Beteiligung der Träger öffentlicher Belange an der Bauleitplanung;
3. Änderung des Bebauungsplanes „Steinbach Nord“
Hier: Stand 11.11.2025

zum oben genannten Verfahren geben wir folgende **naturschutzfachliche Stellungnahme** ab:

Abbildung 1: Screenshot BPL "Steinbach Nord" 3. Änderung vom 11.11.2025

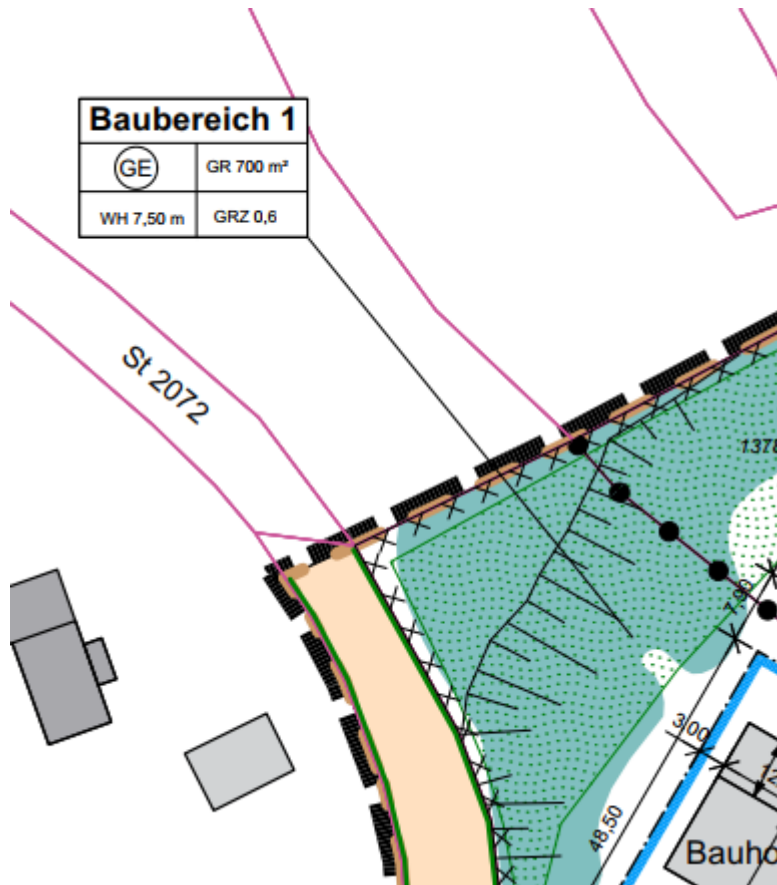
Bei der als privaten Grünfläche festgesetzten Fläche handelt es sich um ein nach § 30 BNatSchG gesetzlich geschütztes Biotop mit der Teilflächen Nr. 8235-0098-011. Handlungen, die zu einer Zerstörung oder einer sonstigen erheblichen Beeinträchtigung führen können, sind verboten. In der kartographischen und textlichen Darstellung der

Satzung ist dies darzustellen. Der Entwurf ist missverständlich, da der Pfeil von Baubereich 1 mitten in den biotopkartierten Bereich zeigt.
